监理通知单

工程名称: 六哨、河口等乡镇(街道)光伏扶贫电站建设项目 编号: XDXGFFPXM-2-851-5-4-2

主题: 施工点组件存放及安装事宜

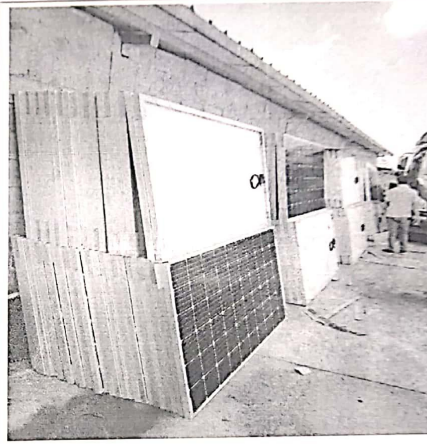
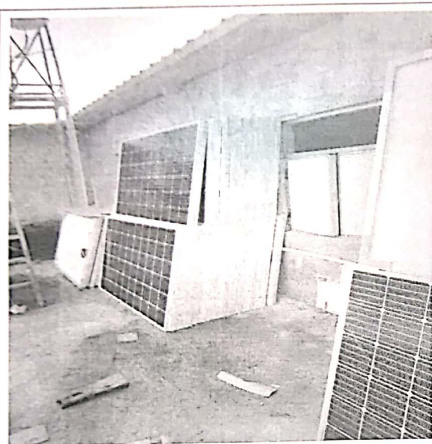
2019年11月03日我方对十八车施工点巡视发现组件卸车堆放不合理,存在一定的安全隐患。

- 1、组件放置不牢固易倒塌造成组件损坏。
- 2、组件斜放叠加过多易造成组件隐裂。
- 3、组件放置在室外且背面向外,接线盒及插头不防水易造成组件损坏。

为保证工程质量,要求贵单位对每到工序做好技术交底,组件需放置在平整安全牢固位置,保证组件质量,另外地面支架安装间距仔细计算,严格按照图纸要求施工。
